（１） 京丹後市水洗化計画の一部見直しについて

京丹後市水洗化計画

整備手法変更区域の概要

京丹後市上下水道部下水道整備課

１－①　浅茂川の一部（港）

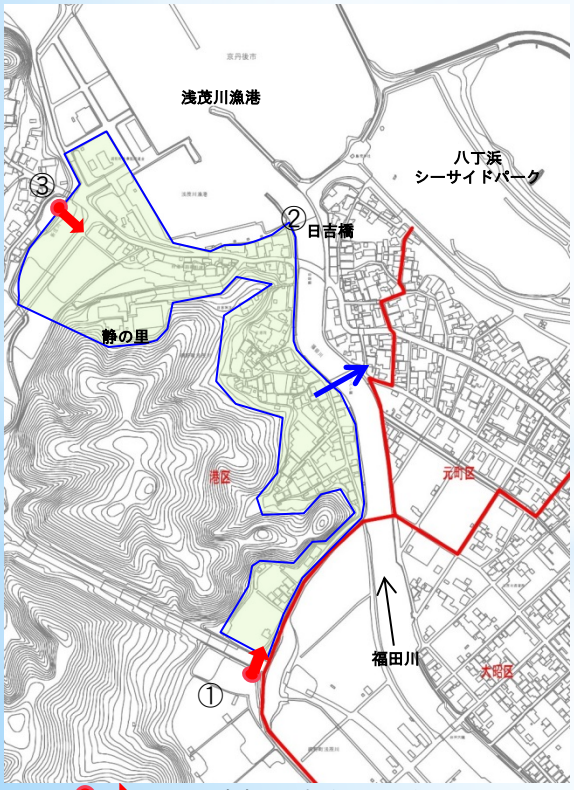
集合処理区域 ⇒ 個別処理区域

◆地形条件等
- ○河川横断（推進工事）が必要
- ○温泉施設・漁協事務所等大型施設を有する地域
- ○地下水位が高く水替工事等の仮設工事が必要となり管路工事の場合、割高となる。

１－②　網野の一部（桃山の一部、長田の一部）

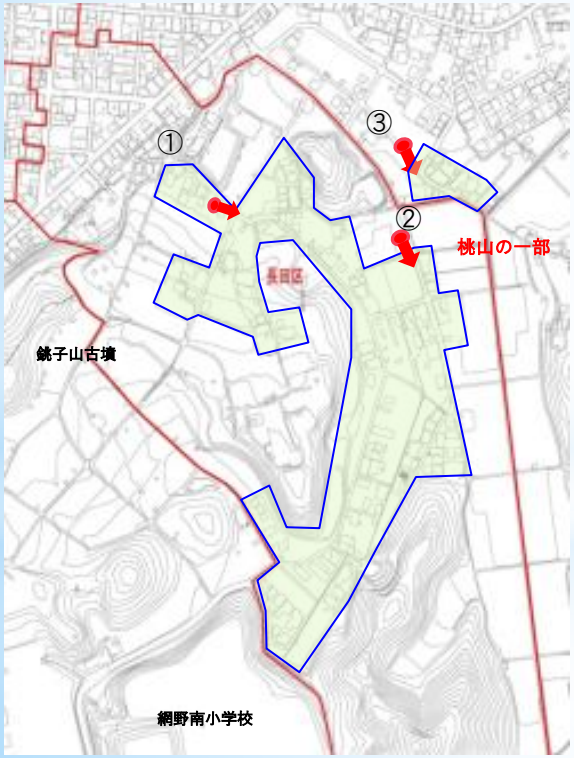
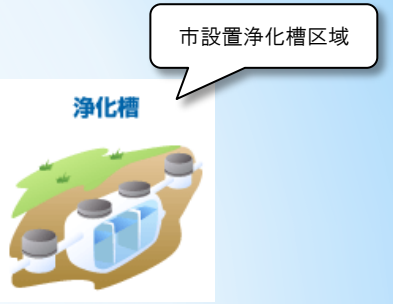
集合処理区域 ➡ 個別処理区域

◆地形条件等
○地表勾配が逆勾配であるためマンホールポンプ等の設備が必要となり、非効率である。
○住宅が点在しており、連担性が低い。

１－③　木津の一部（俵野、上野の一部）

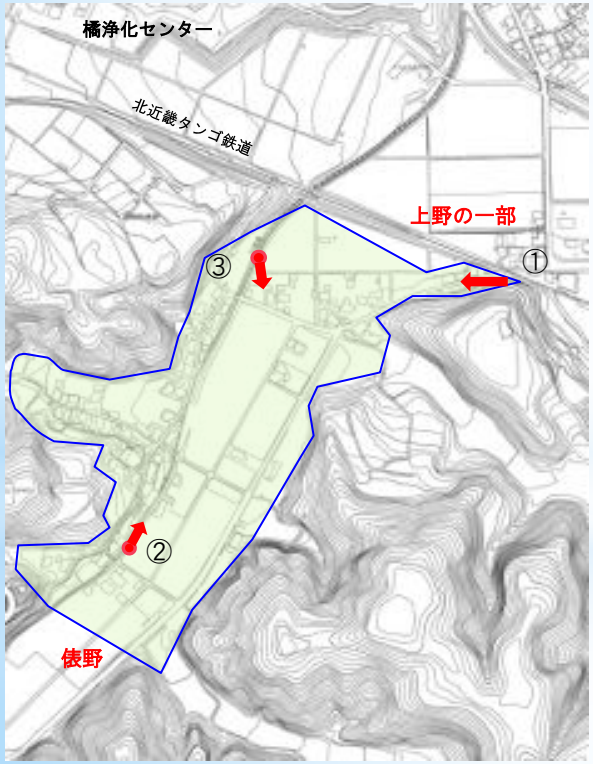
集合処理区域 ➡ 個別処理区域

◆地形条件等
- ○軌道横断(推進工事)が必要。
- ○河川横断(推進工事)が必要。
- ○住宅が点在しており、連担性が低い。

２－①　網野の一部（御陵の一部）

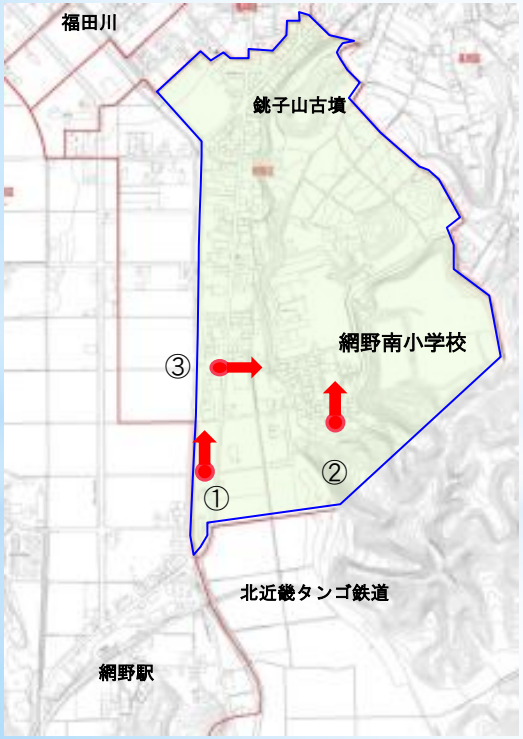
集合処理区域 → 当面個別処理区域

◆地形条件等
- ○地区の地表勾配が適度に傾斜しており、集合処理に適している。
- ○住宅が連担しており、集合処理に適している。
- ○飲食店等の店舗、事業所が多く立地しており、集合処理に適している。

一旦、個人設置浄化槽区域（補助金交付区域）へ

平成32年度に改めて整備手法を検討

２－②　小浜の一部（新樋越川北側）

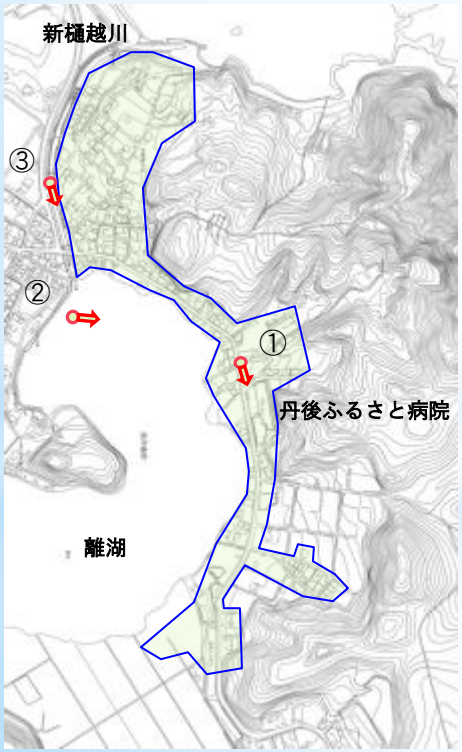
集合処理区域 ➡ 当面個別処理区域

◆地形条件等
- ○河川横断(推進工事)が必要。
- ○住宅が連担しており、集合処理に適している。
- ○病院・宿泊施設等が多く立地しており、集合処理に適している。

一旦、個人設置浄化槽区域（補助金交付区域）へ

平成32年度に改めて整備手法を検討

２－③　口大野の一部（竹野川西側）

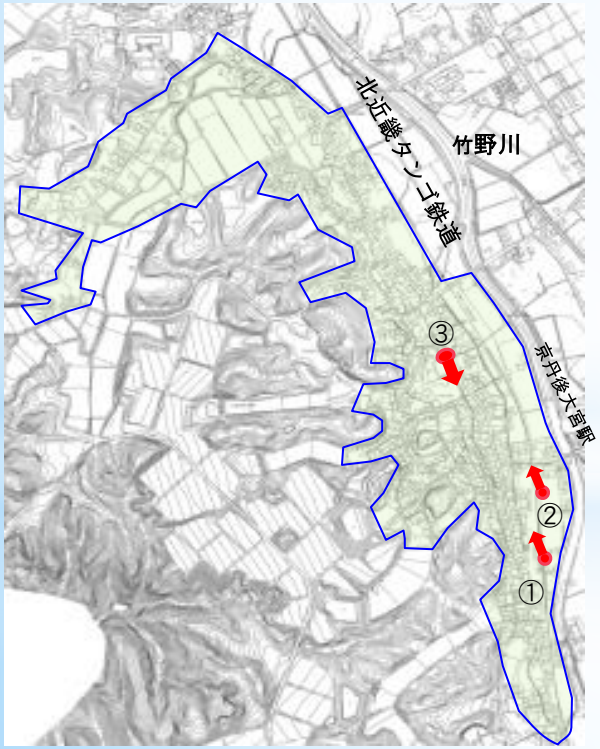
集合処理区域 → 当面個別処理区域

◆地形条件等
- ○住宅が連担しており、集合処理に適している。
- ○店舗等の事業所が多く立地しており集合処理に適している。
- ○集合住宅が立地しており集合処理に適している。

一旦、個人設置浄化槽区域（補助金交付区域）へ

平成32年度に改めて整備手法を検討

3　新治

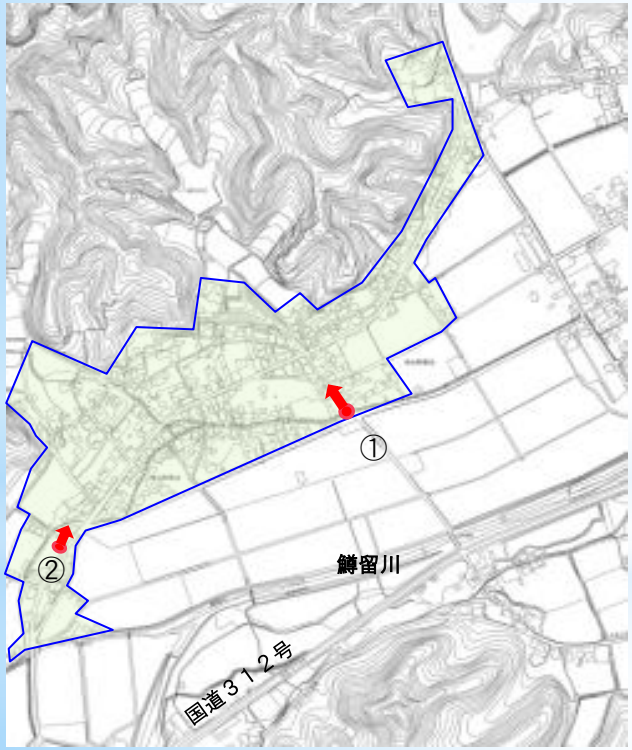
個別処理区域 → 当面個別処理区域

◆地形条件等
- 地表勾配が適度に傾斜しており集合処理に適している。
- 住宅の連担性がよく、集合処理に適している。

一旦、個人設置浄化槽区域
（補助金交付区域）へ

平成32年度に改めて
整備手法を検討
